鋼船規則等の改正概要（艙装関連）

鋼船規則等の改正概要（艙装関連）

シングルコモンフランジの構造
(出典:CCC7/11/1(EUROMOT))

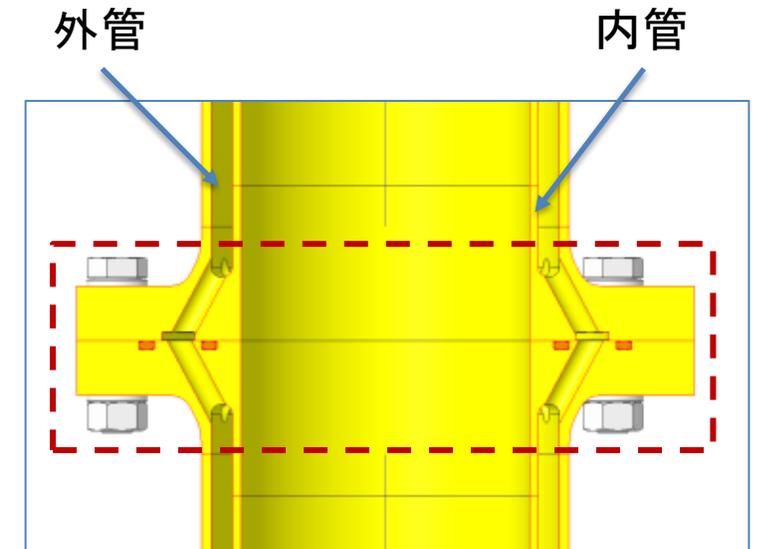
CCC 6/8/3 シングルコモンフランジ使用禁止を提案

- ① シングルコモンフランジは、ガス使用機器に燃料を移送する管装置※において使用できないことを規定
※エンジン内のガス燃料管は、IGFコード9.2.2規則にいう機器に燃料を移送する管装置に該当しないため本規定の対象外
- ② ガス使用機器との接続部には使用できることを規定

改正後 A3水域の定義

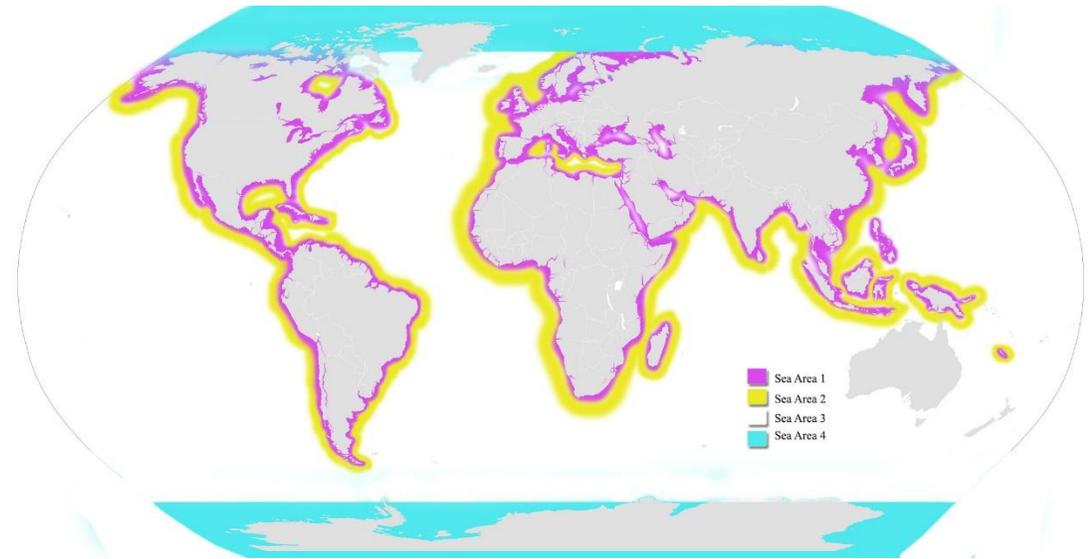
認定された移動衛星業務 (RMSS) の通信範囲

SR証書(改正)

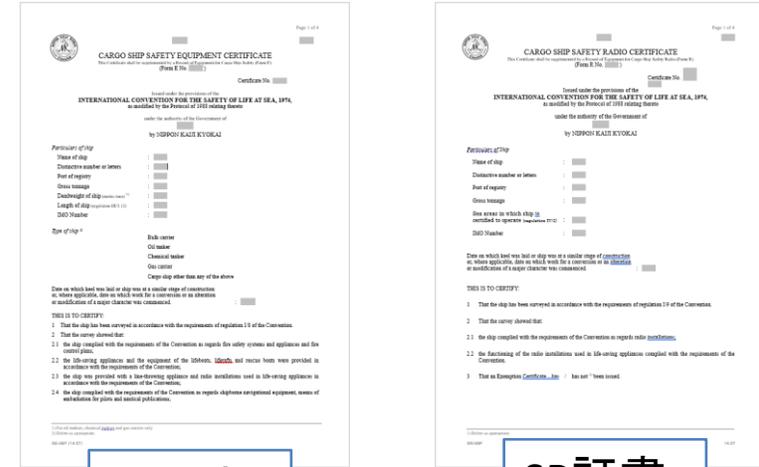
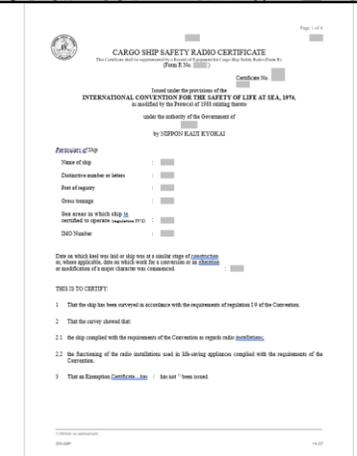
「救命設備において使用する無線設備」に関する記述を削除

無線救命設備の項目を削除 (双方向VHF無線電話装置、SARTの削除)

「認められた航行海域」に関する記述に搭載した機器のRMSSを明記

備えるべき無線設備を整理 (双方向VHF無線電話装置追加 等)

鋼船規則GF編11.3.1-3. 防火(一般)

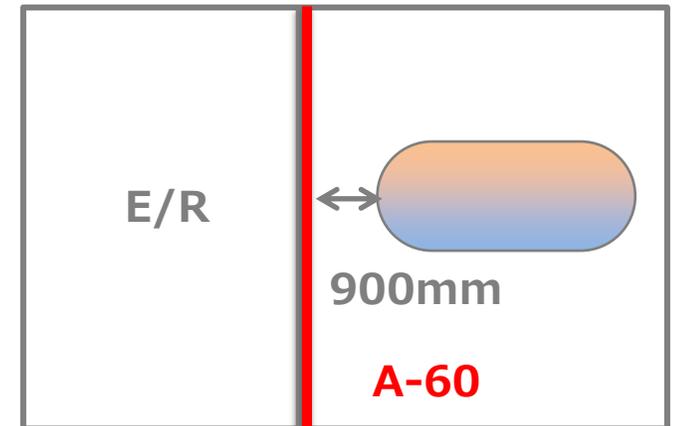
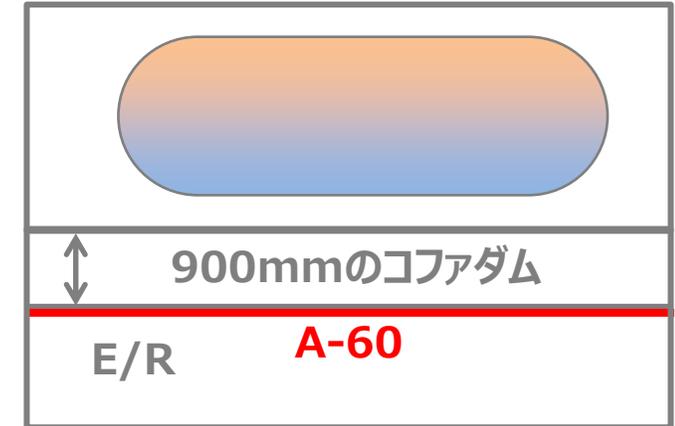
次の(a)及び(b)を条件に、燃料貯蔵ホールスペースをコファダムとみなして差し支えない。

- (a) 独立型タンクタイプCであって、A類機関区域又は火災の危険性が高い他の区画の直上にない
- (b) 独立型タンクタイプCの外殻又はタンクコネクションスペースの境界とA-60級の境界までの最小距離が900 mm未満でないこと

Type Cタンクが機関室などの火災の危険性が高い区域の直上に設置された場合、下部からの熱の影響を無視できないとの結論から、これらの区画とホールスペースの間にコファダムを要求することとなった。(規定は、コファダムが要求されない場合を明確化している。)
